**QUALITY****ROADSTER
WARRANTY
Bulletin**

Кампания по.: **2011–0018**
2012–0012

Предмет: **Spyder RT – Аналоговый указатель
уровня топлива**

№ **2012-12**

Замена указателя уровня топлива

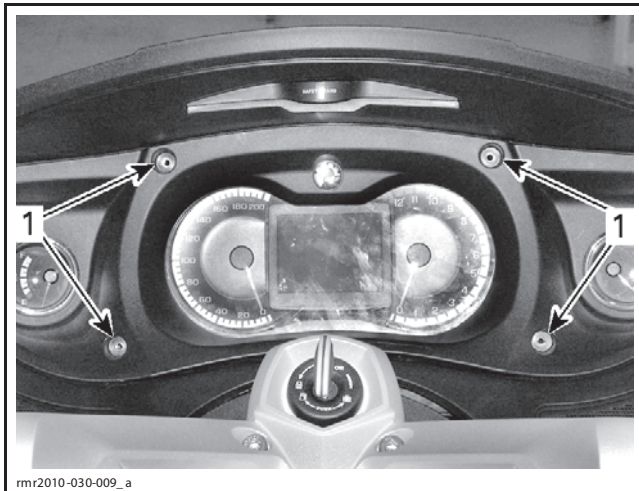
Стрелка аналогового указателя уровня топлива без механизма демпфирования – варьирование показаний при считывании.

Замените аналоговый указатель уровня топлива новым, доработанной конструкции (с шаговым двигателем).

1. Отверните 4 винта крепления декоративной облицовки информационного центра.

1. Винты крепления декоративной облицовки информационного центра

2. Поверните руль до упора вправо.
3. Поднимите левый нижний край декоративной облицовки информационного центра.
4. Отсоедините аналоговый указатель уровня топлива.
5. Установите новый указатель уровня топлива.
6. Установите все снятые детали на штатное место.

МОМЕНТ ЗАТЯЖКИ	
Винты декоративной облицовки информационного центра	2,5 Н•м
